DODATEK č. 3 ke SMLOUVĚ O DÍLO

„Rekonstrukce bytového domu Dejvická 184/4“

ZMĚNOVÝ LIST č. 10

ZMĚNOVÝ LIST č. 33

7. NP Bouzov

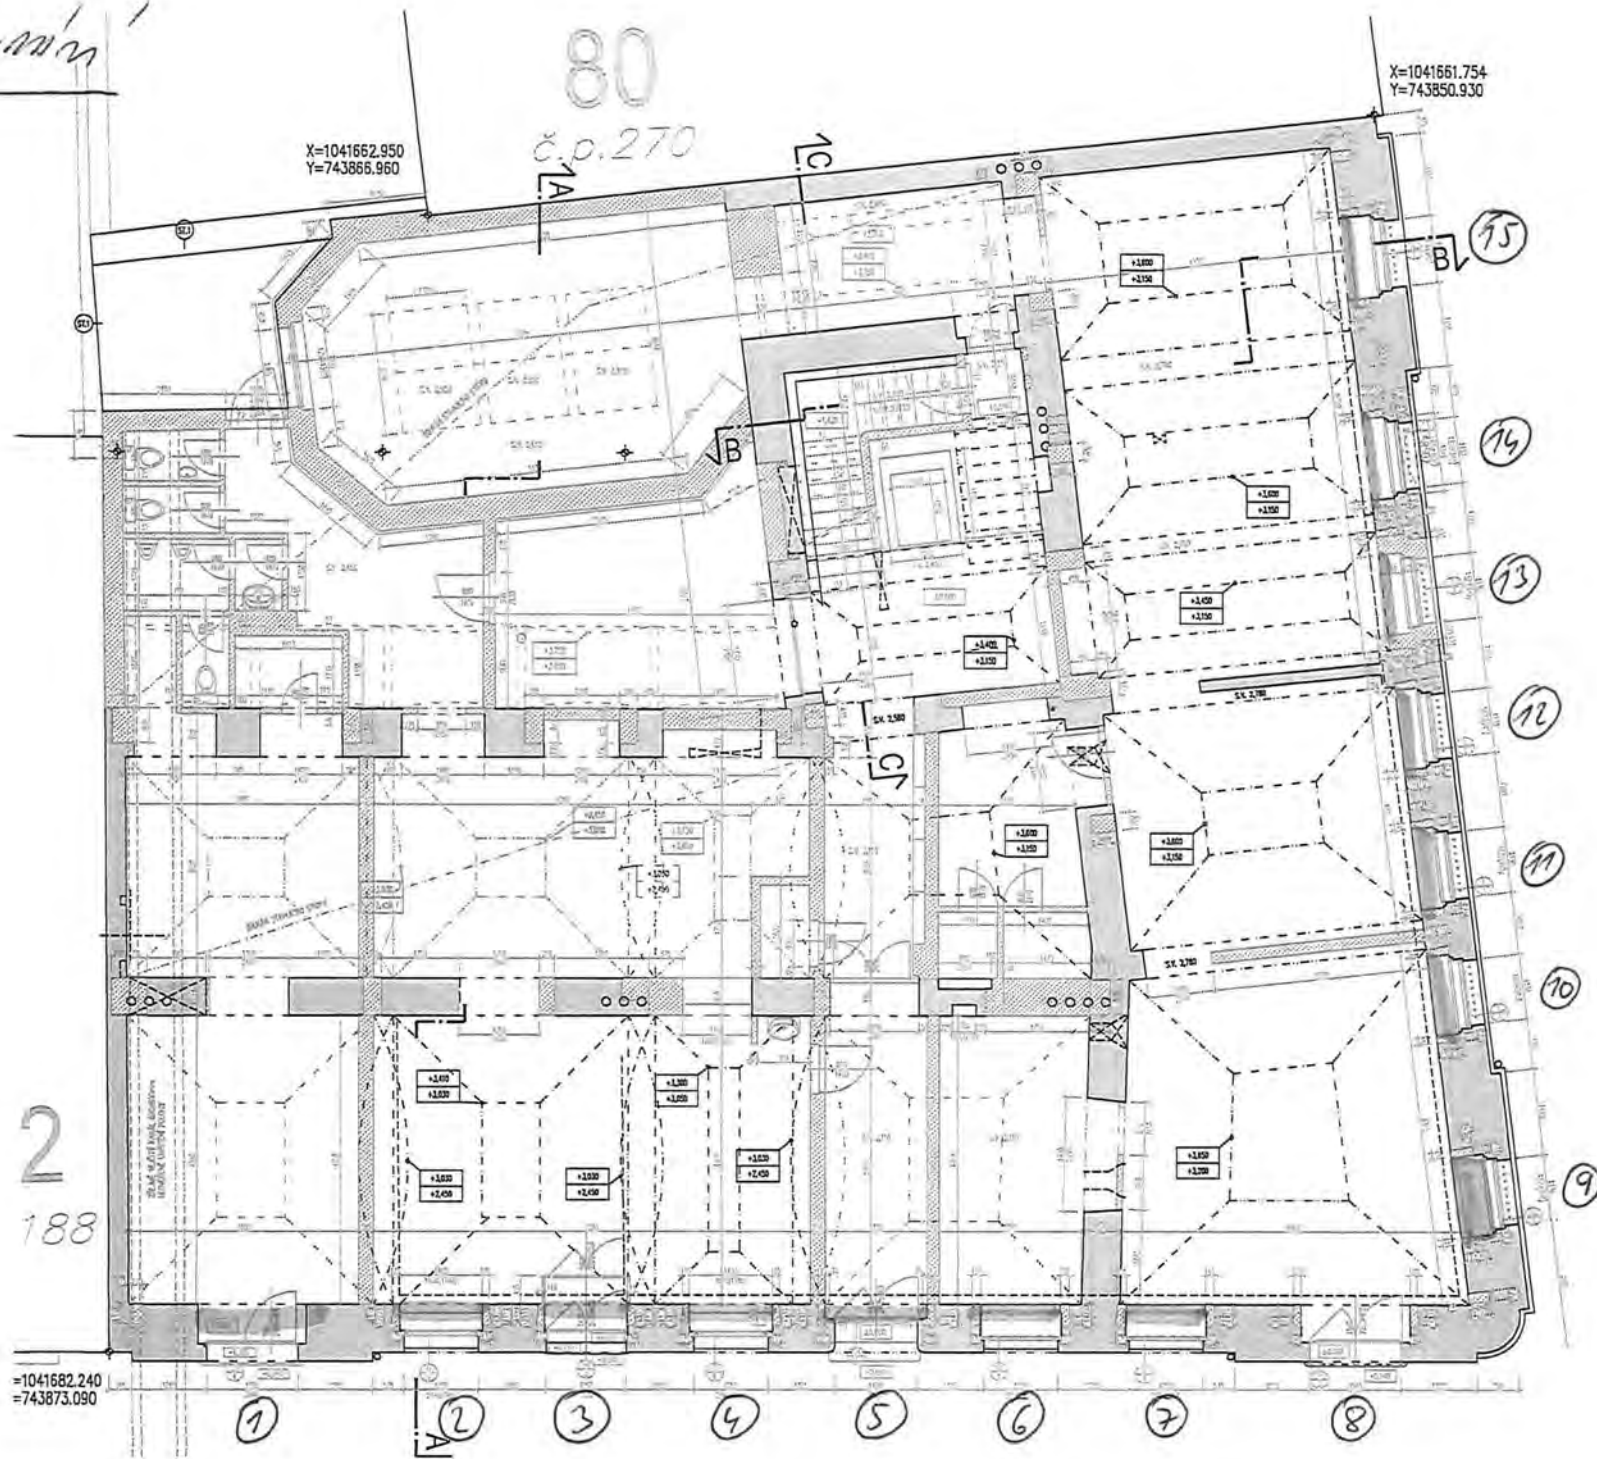
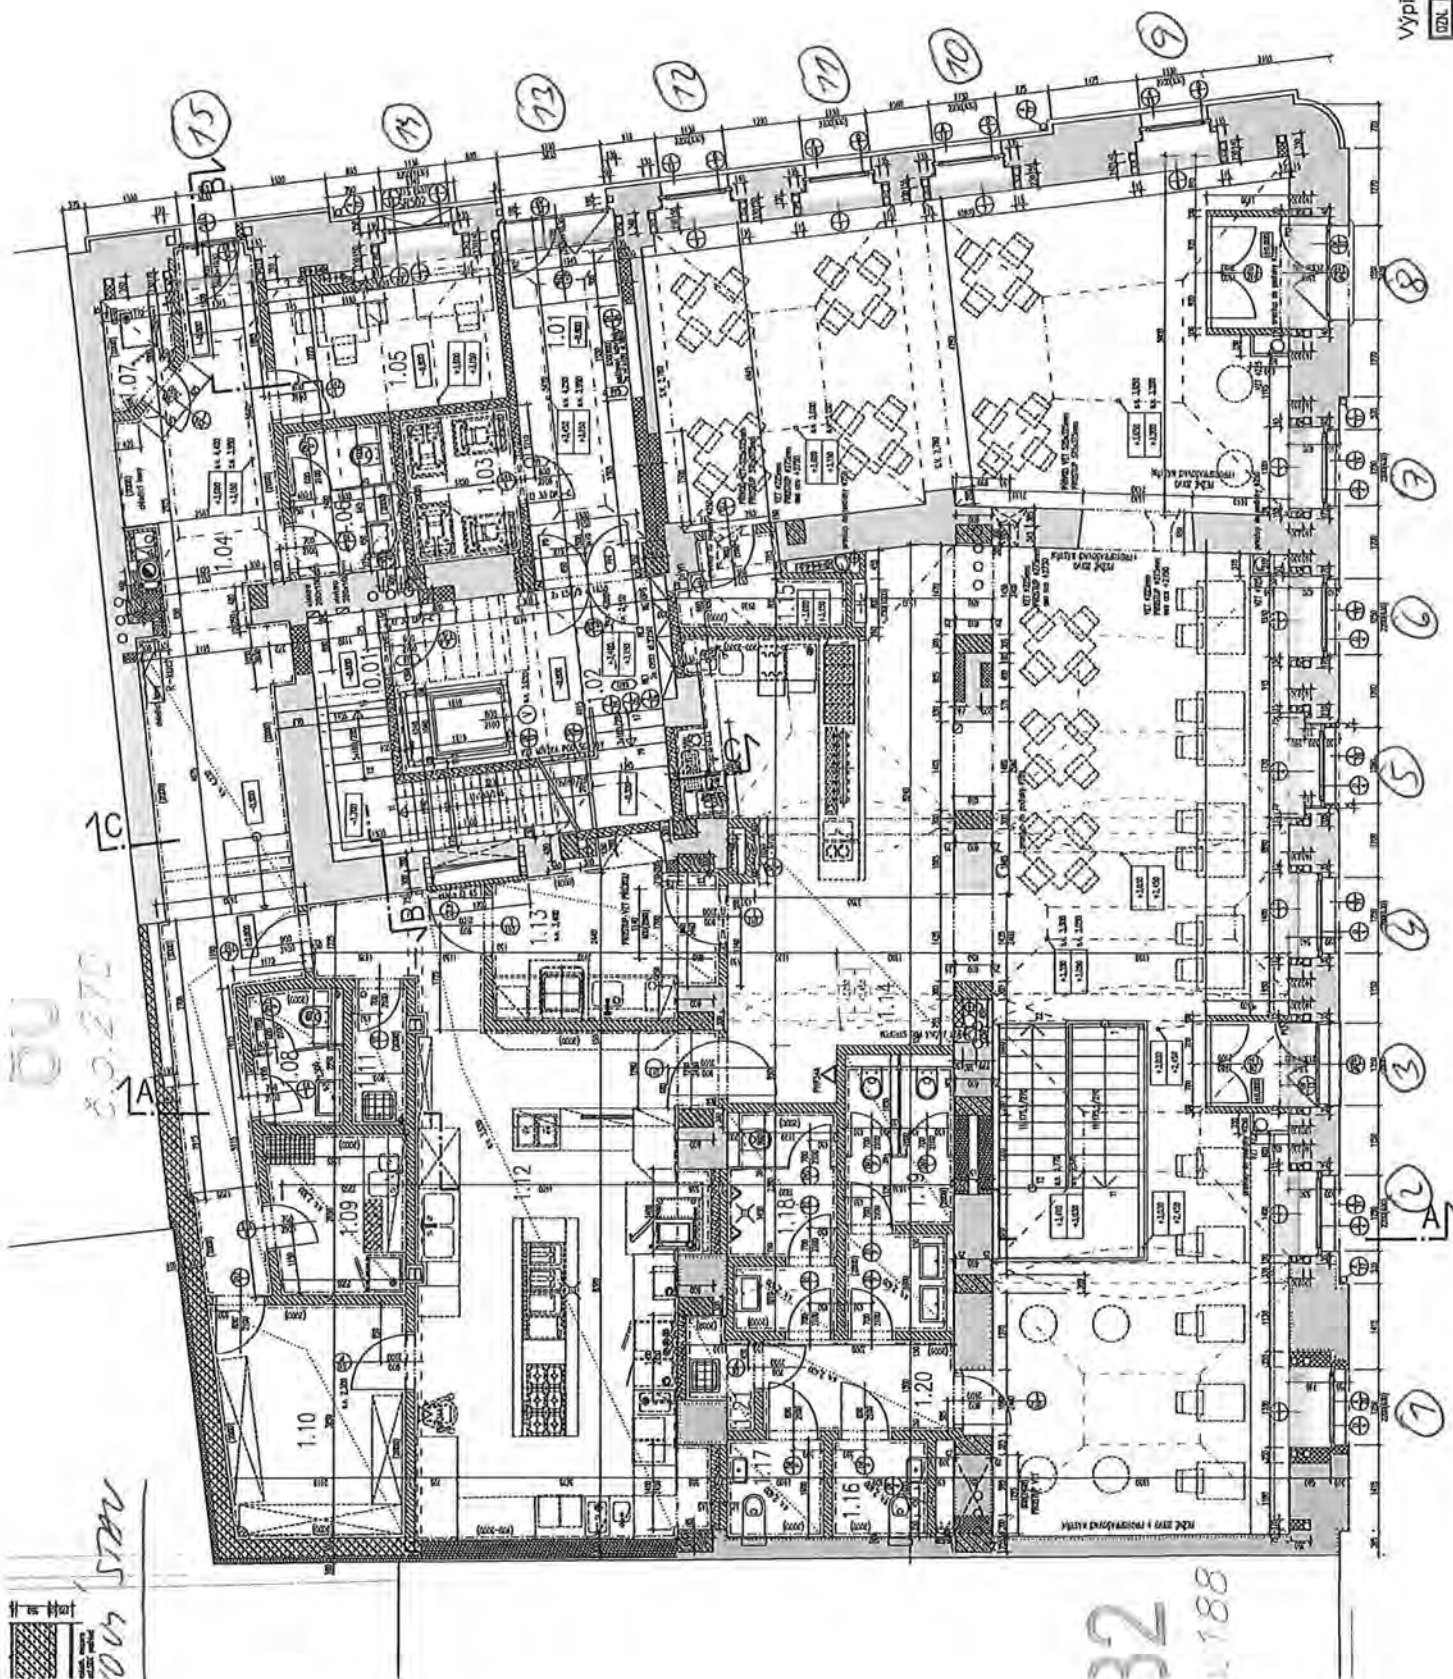
Narovnání vybouraných rýh v nadpraží oken 1.NP na skutečnost - výměry. Doplnění zazdívký ocelových nosníků v nadpraží oken 1.NP, které chybělo ve výkazu výměr. (pozn.: Změnový list neřeší dozdívký stávajících kapes v nadpraží některých oken 1.NP v Dejvické ulici)

Vybourání rýh a zazdívký kolem ocelových nosníků v nadpraží oken v 1.NP.
